การตรวจสภาพฝายและแนวทางแก้ไขปรับปรุงเพื่อเพิ่มประสิทธิภาพฝาย ในจังหวัดลำปาง

รหัสฝายที่ : WLP12051001

ชื่อฝาย วังปู่จาว ชื่อลำน้ำ แม่ป่าง ลำน้ำสาขาของแม่ตาล/แม่ยาว/แม่น้ำวัง ประเภทลำน้ำ ลำห้วย วันที่สำรวจ 5 ต.ค. 66
หมู่บ้าน หมู่ที่ 10 ดอน ตำบล เวียงตาล อำเภอ ห้างฉัตร จังหวัด ลำปาง
ก่อสร้าง เมื่อปี พ.ศ. อายุฝาย หน่วยงานรับผิดชอบ เทศบาลตำบลเวียงตาล ออกแบบเอง

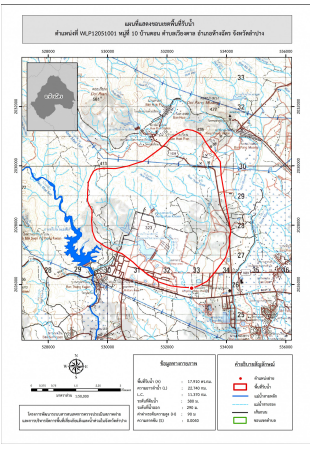
สภาพฝายของแต่ละองค์ประกอบ (Element)			
1. ส่วนป้องกันเหนือน้ำ : ☐ ใช้งานได้ดี ☐ ปานกลาง ☐ ทรุดโทรม	ตะกอนมีมาก	2. ส่วนเหนือน้ำ : ☐ ใช้งานได้ดี ☐ ปานกลาง ☐ ทรุดโทรม	ตะกอนมีมาก

3. ส่วนควบคุมน้ำ : ☐ ใช้งานได้ดี ☐ ปานกลาง ☒ ทรุดโทรม	ตะกอนมีน้อย	4. ส่วนท้ายน้ำ : ☐ ใช้งานได้ดี ☐ ปานกลาง ☒ ทรุดโทรม	ตะกอนมีน้อย

5. ส่วนป้องกันท้ายน้ำ : ☐ ใช้งานได้ดี ☐ ปานกลาง ☐ ทรุดโทรม	ตะกอนมีน้อย	6. ระบบส่งน้ำ : ☒ ใช้งานได้ดี ☐ ปานกลาง ☐ ทรุดโทรม	ตะกอนมีน้อย

พื้นที่รับน้ำของฝายและข้อมูลประกอบ		สภาพโดยรวมของฝายและแนวทางแก้ไขปรับปรุงเบื้องต้น
	<u>ข้อมูลพื้นที่รับน้ำของฝาย</u> A = 17.91 ตารางกิโลเมตร L = 22.74 กิโลเมตร LC = 11.37 กิโลเมตร H = 90 เมตร s = 0.004 c = 0.3 I = 18 มิลลิเมตร/ชั่วโมง Return period = 100 ปี อัตราการไหลสูงสุด = 17.92 ลบ.ม./วินาที	สภาพโดยรวมของฝาย "เป็นฝาย คสล. สันมน ในความรับผิดชอบของเทศบาลตำบลเวียงตาลได้รับการถ่ายโอนจากกรมพัฒนาที่ดิน มีอายุมากกว่า 15 ปี มีสภาพในแต่ละส่วนดังนี้ ส่วน Protection หนื่อน้ำ : ไม่มี ส่วนหนื่อน้ำ : ไม่มี ส่วนควมคุมน้ำ : ถูกกัดเซาะพังเสียหายหมดสภาพ ตัวฝายทรุดตัว และด้านข้างถูกกัดเซาะขาด ส่วนท้ายน้ำ : ถูกกัดเซาะพังเสียหายหมดสภาพ ส่วน Protection ท้ายน้ำ : ไม่มี ระบบส่งน้ำ : ปกติมีวัชพืชขึ้นน้อย มีสภาพตะกอนหน้าฝาย : ปานกลาง" แนวทางแก้ไขปรับปรุงเบื้องต้น "ควรรื้อถอน และก่อสร้างใหม่โดยให้พิจารณาจาก 4 ส่วนดังนี้ 1.มีรูปแบบของฝายให้เหมาะสมกับลักษณะภูมิประเทศ ความลาดชันและปริมาณตะกอนในลำน้ำ 2.ความยาวสันฝายไม่น้อยกว่าความกว้างลำน้ำเดิม 3.ความสูงสันฝายเหมาะสมไม่ทำให้เกิดน้ำล้นตลิ่งในช่วงน้ำหลาก 4.อาคารสลายพลังงานด้านหลังตัวฝายสามารถลดพลังงานของน้ำไม่ทำให้เกิดการกัดเซาะท้ายฝาย"
